**Forum mondial de l'harmonisation  
des Règlements concernant les véhicules**

Groupe de travail de la sécurité passive

**Règlement n° 16 (Ceintures de sécurité)****Proposition de série 07 d'amendements au Règlement n° 16  
(Ceintures de sécurité)****Communication de l'expert de l'Australie\***

Le texte reproduit ci-dessous, établi par l'expert de l'Australie, vise à introduire des dispositions relatives aux dispositifs de désactivation des coussins gonflables (lorsqu'ils sont présents). Il est fondé sur le document informel GRSP-58-14 distribué lors de la cinquante-huitième session du Groupe de travail de la sécurité passive (GRSP). Les modifications qu'il est proposé d'apporter au texte actuel du Règlement n° 16, y compris au projet de complément 7 à la série 06 d'amendements (ECE/TRANS/WP.29/GRSP/2015/25), sont indiquées en caractères gras pour les ajouts ou biffés pour les suppressions.

## « Annexe 2

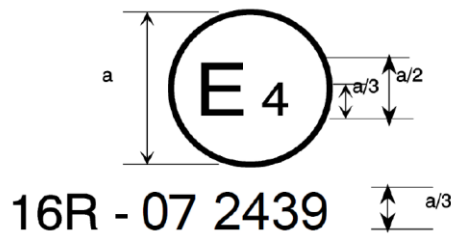
Annexe 2, modifier comme suit :

La marque d'homologation ci-dessus, apposée sur un véhicule, indique que ce type de véhicule a été homologué aux Pays-Bas (E 4), pour ce qui est des ceintures de sécurité, en application du Règlement n° 16. Le numéro d'homologation indique que l'homologation a été délivrée au titre du Règlement n° 16 tel qu'il a été modifié par la série **07** d'amendements.

La marque d'homologation ci-dessus, apposée sur un véhicule, indique que ce type de véhicule a été homologué aux Pays-Bas (E 4), en application des Règlements n° 16 et 52<sup>1</sup>. Les numéros d'homologation indiquent qu'aux dates respectives où les homologations ont été délivrées, le Règlement n° 16 comprenait la série **07** d'amendements, et le Règlement n° 52 la série 01 d'amendements.
